**« Projet de régularisation administrative
et extension des activités »
présenté par la société SNF SAS
sur la commune d'Andrézieux-Bouthéon
(42)**

**Avis de l'Autorité environnementale
sur le dossier de demande d'autorisation d'exploiter une
installation classée pour l'environnement**

Avis P n° 2014-875

Annexe 2 : Cartes des aléas

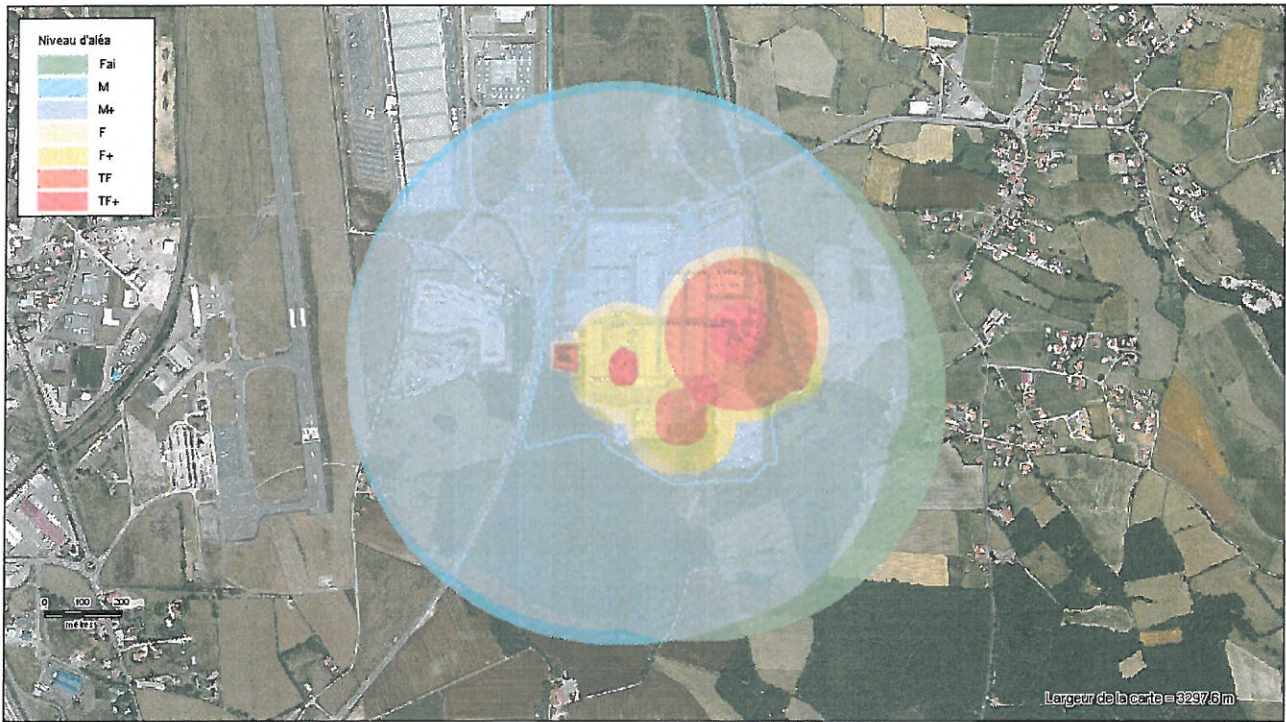
Les effets toxiques graves, les effets de sur-pression et les effets thermiques modifient la carte des aléas ayant conduit à l'élaboration du PPRT. La zone impactée devient une zone où devra s'appliquer un principe d'interdiction en matière d'urbanisme (elle est actuellement soumise à des prescriptions). La surface totale de la zone réglementée avec un principe d'interdiction augmente de façon modérée (zone rouge du PPRT + zone liée à l'aire de stationnement).

Le tableau de synthèse des phénomènes dangereux retenus pour établir la nouvelle carte des aléas est présenté en annexe, accompagné d'un comparatif des cartes des aléas du PPRT et du projet.
